COMUNE DI COLLEBEATO
(Provincia di Brescia)

PIANO CIMITERIALE COMUNALE
RELAZIONE GEOLOGICA

**Oggetto: richiesta di parere riguardante la ridelimitazione della zona di rispetto del pozzo "Via Roma" (o "Cimitero") in comune di Collebeato (BS).
RICHIESTA INTEGRAZIONI**

PROPOSTA DI RIDELIMITAZIONE DELLA ZONA DI RISPETTO DEL POZZO
DENOMINATO “ROMA” o “CIMITERO”
RELAZIONE IDROGEOLOGICA

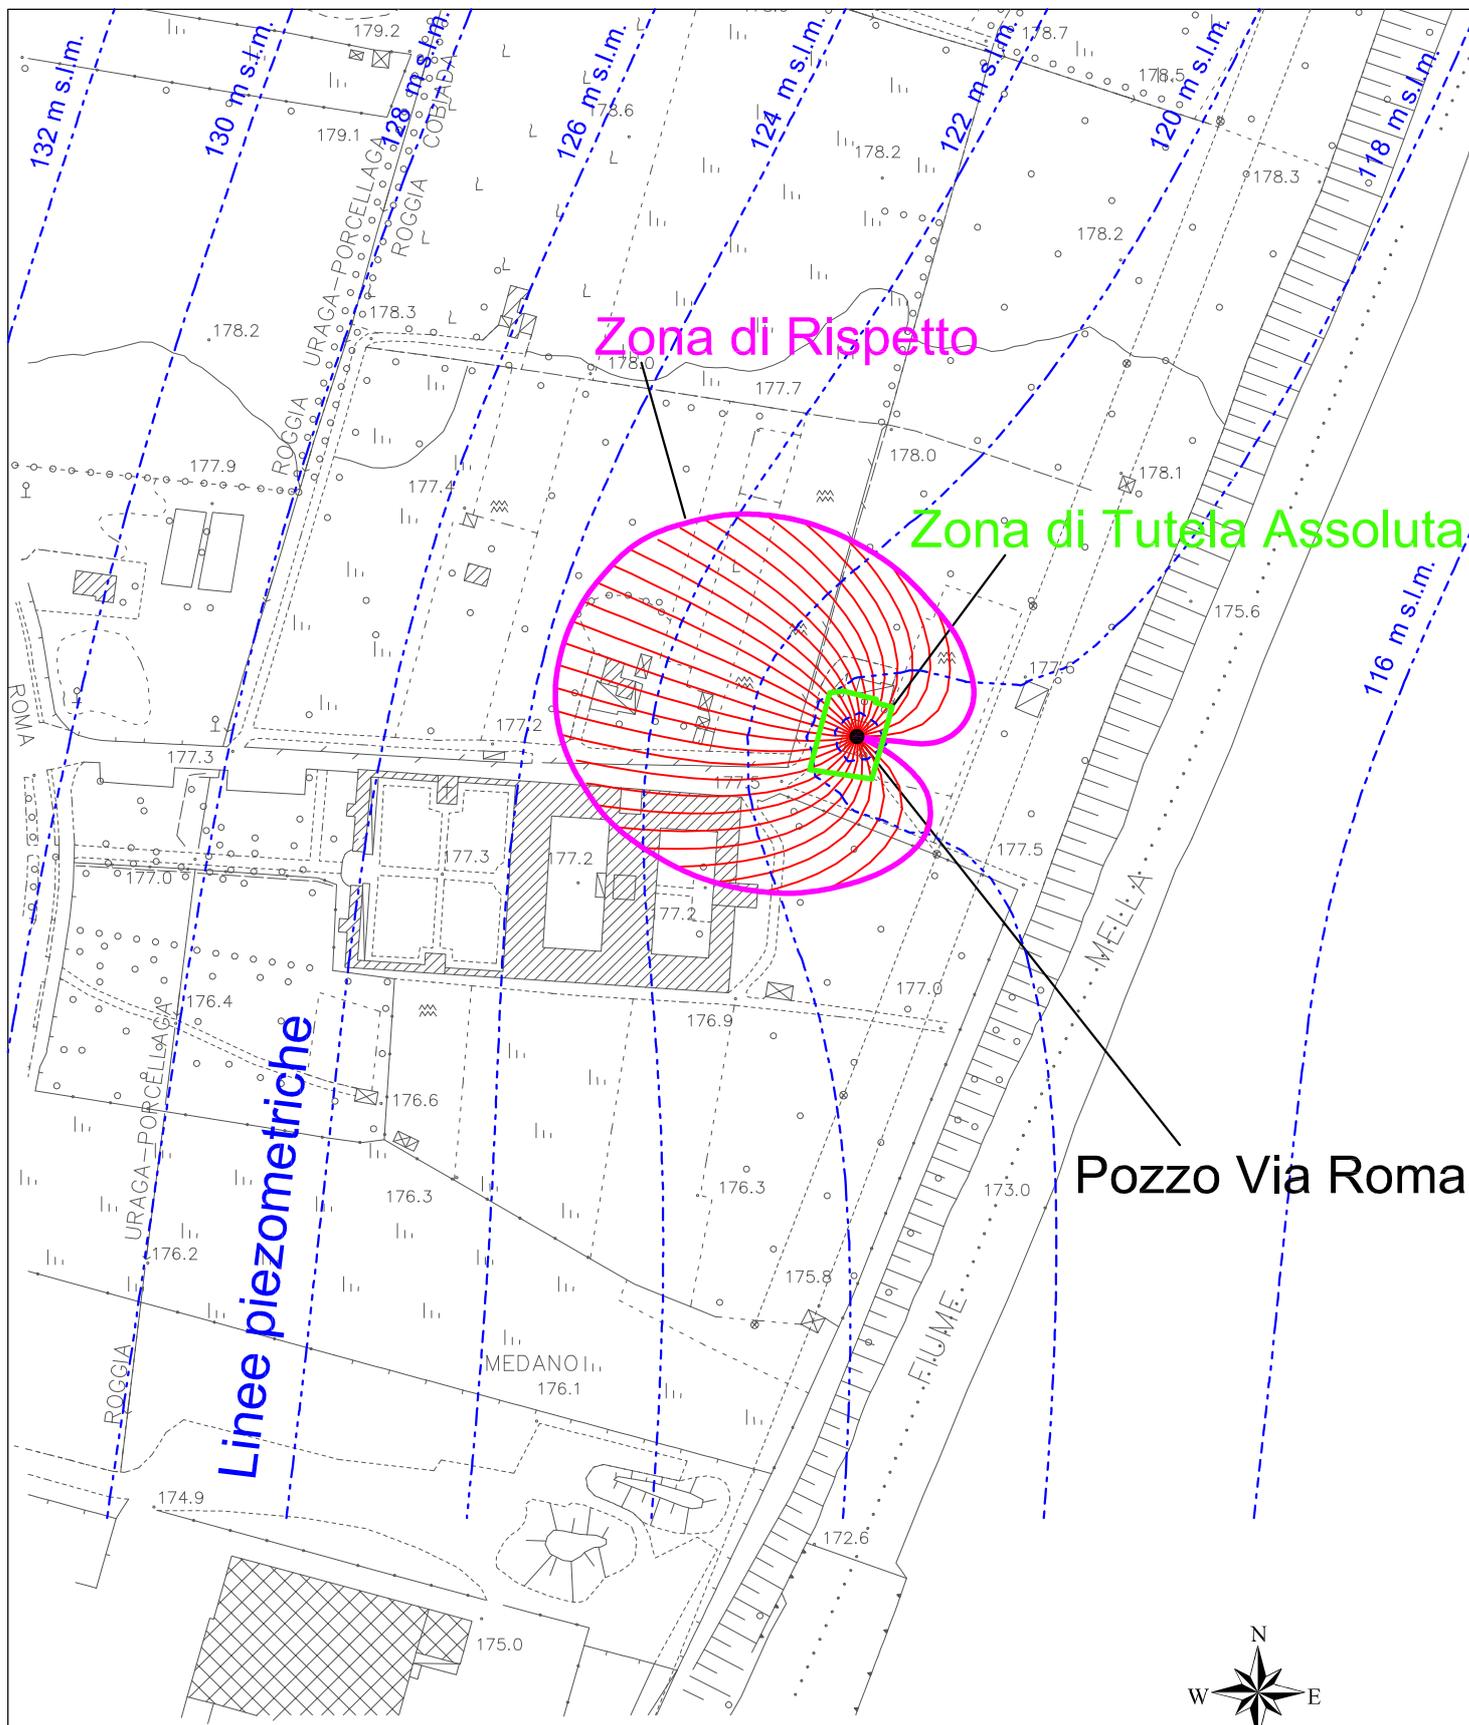
- la differenza fra i livelli piezometrici degli acquiferi individuati, valutabile solo per i pozzi di cui si hanno misure dirette (pozzi privati per il maggio 2009 e serie storica del pozzo Via Roma), non dimostra con certezza la separazione fra acquifero superficiale e strati acquiferi sottostanti;

- l'interconnessione fra i suddetti strati acquiferi è inoltre evidenziata dalla presenza, seppur entro i limiti di legge, di elementi chimici di origine antropica riscontrabili anche nella serie storica delle analisi relative al pozzo di Via Roma (Cromo esavalente, Solventi clorurati, Nitrati, Mercurio, Zinco, Nichel, Piombo);

- un confinamento locale non può essere certamente assunto quale garanzia di protezione dell'opera di captazione, in quanto la singolare presenza di uno strato denominato genericamente "argille" con potenza continua di 40 m è descritto solo nella stratigrafia del pozzo in oggetto, senza alcun riscontro nelle stratigrafie utilizzate per la correlazione ipotizzata nella relazione idrogeologica (Pozzo Metalli Estrusi e Pozzo Casazza);

- una sequenza deposizionale di tale entità dovrebbe trovare ulteriori elementi di conferma a scala comunale e/o sovracomunale per essere avallata, soprattutto in considerazione dell'ambiente deposizionale di fondovalle, tipico di velocità di deflusso ad alta energia quindi con deposito di materiali a granulometria prevalentemente grossolana con la componente fine presente in percentuale subordinata;

- tale banco argilloso potrebbe verosimilmente indicare la presenza di alternanze di livelli fini (a prevalente componente limosa) e livelli a granulometria medio-fine (sabbie limose), probabilmente sintetizzati dal perforatore, per discutibile e semplicistica praticità, all'interno di un'unica classe granulometrica definita "argille" in funzione della scarsa produttività.

Tenuto conto di quanto sopra evidenziato, si richiedono le seguenti integrazioni:

- 1) dovrà essere realizzata una perimetrazione della zona di rispetto con criterio temporale con t pari a 60 gg, utilizzando la piezometria ricostruita da ASM nel 1990 in mancanza di dati correlabili per una ricostruzione diretta, anche se tale interpretazione viene attribuita all'acquifero conglomeratico;
- 2) qualora da tale perimetrazione risulti ancora interferente una parte del cimitero con la zona di rispetto del pozzo, siano proposti interventi di messa in sicurezza ai sensi dell'art. 94, c. 5, del D Lgs. 152/2006 (es. divieto di inumazione, divieto di mineralizzazione di cadaveri non decomposti).

A seguito delle osservazioni dell’Ufficio d’Ambito di Brescia – Azienda Speciale Provinciale per la regolazione e il controllo della gestione del Servizio Idrico Integrato riportate nel documento P.G. 0002037/11 del 21 Novembre 2011 è stata redatta la presente integrazione che riporta la proposta di ridelimitazione della Zona di Rispetto del medesimo pozzo utilizzando il criterio temporale, come richiesto dall’Ufficio d’Ambito, anziché quello idrogeologico proposto nella precedente relazione.

La Zona di Rispetto che si propone come nuova delimitazione in sostituzione di quella geometrica, è data da una linea chiusa che inscrive la zona di cattura (Allegato 2). Essa ha una forma circa ellittica con asse maggiore pari a 80 m dal pozzo. In sintesi essa rappresenta il percorso che la falda, ed eventualmente un dato inquinante contenuto nell'acquifero, impiegherebbe ad arrivare al pozzo in 60 giorni.

Pertanto essendo il cimitero preesistente al pozzo, non è previsto lo spostamento dello stesso, ma nelle aree che ricadono nella Zona di Rispetto del pozzo (circa metà della terza corte - vedere Allegato 2) dovranno essere vietate le inumazioni, consentendo solamente le sepolture a tumulazioni.
